Mission régionale d'autorité environnementale

**Avis sur le projet de modification simplifiée du Plan local d'urbanisme
(PLU) de la commune de Givet (08)**

n°MRAe 2021AGE65

Illustration 3: Intégration du terrain de football « Decléf » en zone UZac (point 1) - source dossier

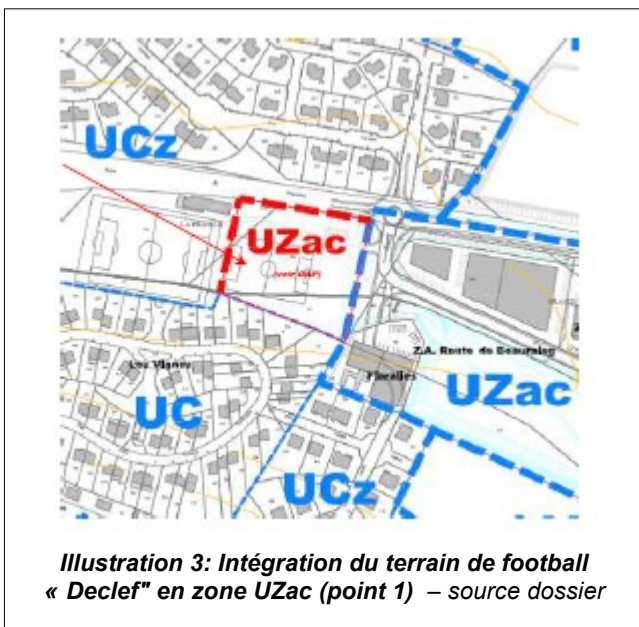
En ce qui concerne le stade Decléf, situé dans la ZAC²² de la Famenne, le PLU actuel renvoie expressément aux dispositions de la ZAC. En l'absence d'information indiquant que les dispositions de la ZAC ont cessé de s'appliquer, elles continuent donc à produire leurs effets, se substituant aux dispositions du PLU.

- **des précisions sur l'applicabilité des dispositions de la ZAC de la Famenne et, le cas échéant, de s'assurer de la compatibilité du projet de modification ;**
- **des précisions sur le type de constructions attendues sur les terrains non urbanisés qui vont être intégrés à la zone UB.**

L'Ae note qu'une mesure de préservation d'une zone non urbanisée, reportée sur l'OAP³¹ correspondante, a été mise en place au niveau du stade Decléf (zone UZac) traversé par une conduite souterraine permettant l'évacuation du trop plein du bassin d'orage situé à proximité.

L'Ae recommande de compléter le dossier (OAP, règlement écrit et graphique) par des dispositions visant à préserver de toute construction la conduite souterraine traversant le stade Decléf.

Illustration 4: Élargissement de la zone UB rue des 3 Fourchettes (points 4 et 5) - source dossier

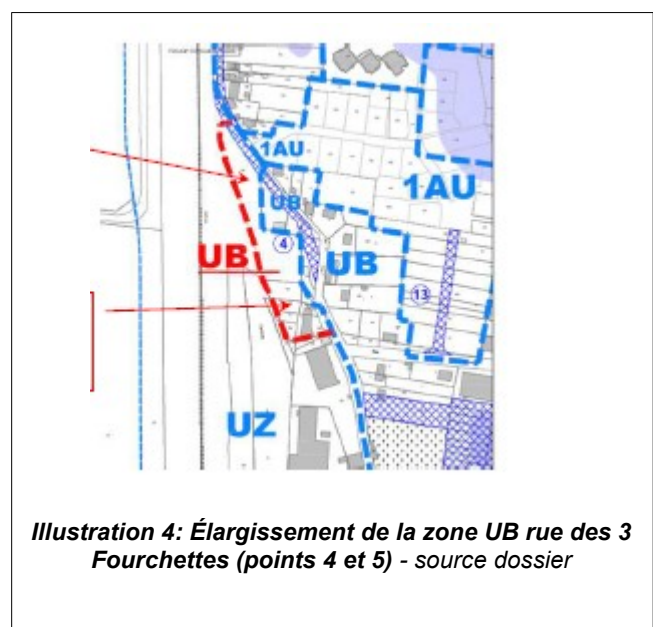
En ce qui concerne les terrains non bâtis intégrés au secteur UB rue des 3 Fourchettes, d'une superficie d'environ 6 000 m², la collectivité aurait pu préciser qu'elles étaient les possibilités de construire (constructions à usage d'habitation, nombre de logements, terrains adaptés uniquement à des abris de jardin, ...). Le dossier est discret sur ce point, évoquant la volonté « *d'éviter une enclave résiduelle de zone UZ au sein d'un front bâti existant et futur ...* ».

Selon le dossier, le secteur de la rue des 3 Fourchettes n'est pas concerné par une zone à dominante humide. Le dossier s'appuie sur des données de la DREAL Grand Est. Or le site de la DREAL Grand Est localise ces terrains en zone à dominante humide.

L'Ae recommande de s'assurer du caractère non-humide du secteur de la rue des 3 Fourchettes et le cas échéant de décliner la séquence ERC²⁸.

L'ensemble des risques naturels et anthropiques est bien pris en compte dans le dossier. L'Ae n'a pas de remarques particulières à formuler sauf sur les nuisances sonores au niveau du secteur UB de la rue des 3 Fourchettes qui se situe à proximité de la ligne SNCF. Le dossier n'a pas traité l'impact des nuisances sonores de la voie SNCF sur le secteur UB qui peut potentiellement accueillir de nouvelles constructions à usage d'habitation.

L'Ae recommande de compléter le rapport par l'étude de l'impact sonore de la voie SNCF à proximité de la zone UB, rue des 3 Fourchettes, et d'adopter les mesures adéquates pour limiter les nuisances sonores.
